## Keuringsverslag van een elektrische laagspanning- en zeer lage spanningsinstallatie

NIET CONFORM

Straatnaam Brusselsesteenweg  
Huisnummer 296  
Busnummer A  
Postcode 1730  
Gemeente ASSE  
Land België

Controlebezoek van een huishoudelijke installatie volgens (KB 08/09/2019) - AREI Boek 1- 6.5. en 4.2.4.3.

Afbeelding schakel- en verdeelbord:

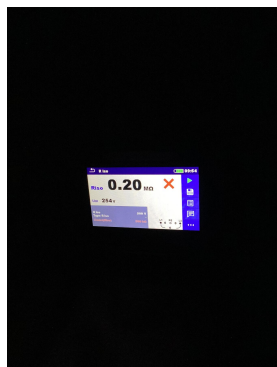
- I1.02 Eéndraadschema van de installatie komt niet overeen met de werkelijkheid. (Boek 1 Afdeling 2.12 - 2.13 en 3.1.2 en 9.1.2) Kring 25A?
- I2.02 De waarde van de isolatieweerstand van één of meerdere stroombanen is kleiner dan 0,5M ohm. (Boek 1 Onderafdeling 6.4.5.1.) Kring 3,15,17,23,26

- I6.01 De differentieelschakelaar aan het begin van de huishoudelijke installatie is niet verzegelbaar. (Boek 1 Onderafdeling 4.2.4.3.)
- I8.14 Elektrische leidingen zijn niet ingevoerd, zodat een continue bescherming verzekerd is. (Boek 1 Onderafdeling 5.2.6.1.)

- I8.17 De niet-gebruikte leidingen verwijderen of aan de uiteinden te isoleren. (Boek 1 Onderafdeling 4.2.3.3.b)
- I9.12 Stopcontact(en) moet(en) gekozen en geplaatst worden overeenkomstig de uitwendige invloeden. (Boek 1 Afdeling 5.1.4.)
